**Dotyczy:** „Wykonanie systemu wentylacji mechanicznej i klimatyzacji sali teatralnej, robót w zakresie termomodernizacji stolarki okiennej, drzwiowej i przegród zewnętrznych oraz modernizacji oświetlenia scenicznego”.

Znak sprawy: TH/ZP/3/2020

**Teatr im. Wilama Horzycy w Toruniu w odpowiedzi na zapytanie do SIWZ uprzejmie informuje:**

DETAL OKNA ISTNIEJĄCEGO Z PAKIETEM DWUKOMOROWYM.  
 PROJEKT PRZEWIDUJE WYMIANĘ SAMEGO SZKLENIA DLA POPRAWIENIA WŁAŚCIWOŚCI TERMICZNYCH.

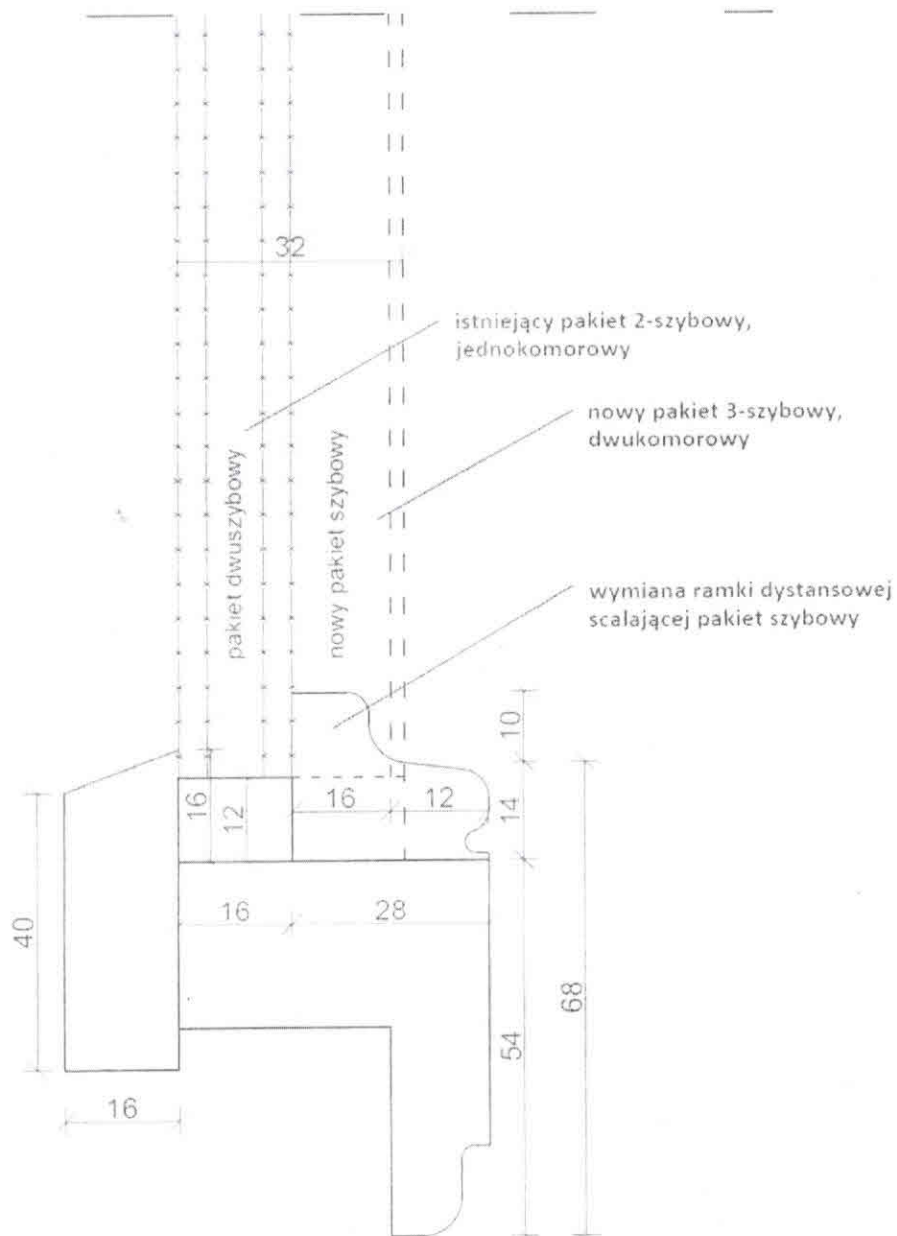
1. Projekt przewiduje modernizację okien do  $U=0,9W/m^2xK$ , aby go uzyskać konieczne jest zastosowanie profili o grubości 88 lub 92 mm plus pakiet szyb o  $U=0,5 W/m^2xK$  o budowie 4-16-4-16

W istniejącym profilu nie jest możliwe zastosowanie tego pakietu. Prosimy o wskazanie rozwiązania

**ODP: Projekt zakłada poprawienie właściwości termicznych przegród zewnętrznych (okna, drzwi). Dla polepszenia współczynników przenikania ciepła stosuje się wymianę istniejącego systemu szklenia jednokomorowego na dwukomorowy. W tym celu przewiduje się wymianę ramki dystansowej scalającej pakiet szybowy. W razie potrzeby wymienić uszczelki.**
